Конструктивни промени, които повлияват на обтяжната ролка 531 0779 10

531 0779 10

Състояние към 02.2011
INA 0068

Снимка 1: Поглед отпред на предишния модел

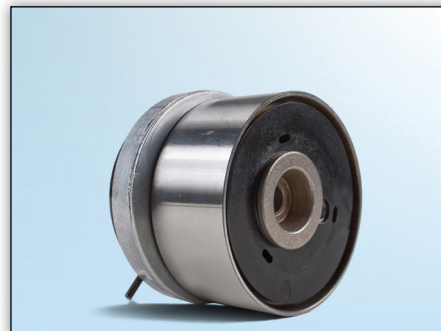
Поради непрекъснатото развитие на нашите продукти, конструкцията на обтяжната ролка 531 0779 10 бе променена. На тази Сервизна информационна листовка са показани визуалните разлики между двете конструкции (виж Илюстрация 1 и Илюстрация 2).

За завъртане на ексцентрика и за обтягане на зъбния ремък с модифицирана обтяжна ролка използвайте 6-милиметров шестоъгълен ключ за глуха глава, тип Allen.
